【公報種別】特許法第17条の2の規定による補正の掲載
【部門区分】第6部門第2区分
【発行日】令和5年1月31日(2023.1.31)

【国際公開番号】WO2021/230292
【出願番号】特願2022-522179(P2022-522179)
【国際特許分類】
G 0 2 B 6 / 3 0 (2 0 0 6 . 0 1)
【 F I 】
G 0 2 B 6 / 3 0

【手続補正書】
【提出日】令和4年10月24日(2022.10.24)
【手続補正1】
【補正対象書類名】明細書
【補正対象項目名】0044
【補正方法】変更
【補正の内容】
【0044】

【 図 2 A 】

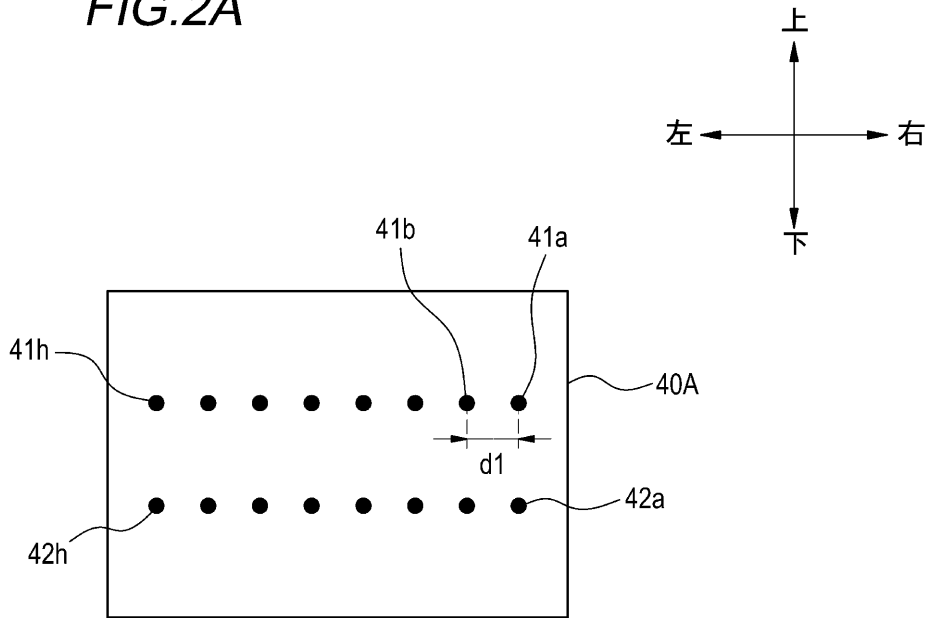
図2A及び2Bに示すように、本実施形態においては、第2の端面40Bにおける光導波路41a及び41b間のピッチd2が、第1の端面40Aにおける光導波路41a及び41b間のピッチd1よりも小さくなっている。ピッチd1は、光ファイバ21の径や、光ファイバリボン心線内における各光ファイバ21のピッチ等に基づいて定めることができる。また、ピッチd2は、第2の端面40Bにおいて光接続される相手側の電子機器等の構造に基づいて定めることができる。一例として、ピッチd1は250µmであり、ピッチd2は125µm以下である。なお、ピッチd2は、ピッチd1よりも大きくてもよい。

【手続補正2】
【補正対象書類名】図面
【補正対象項目名】図2A
【補正方法】変更
【補正の内容】
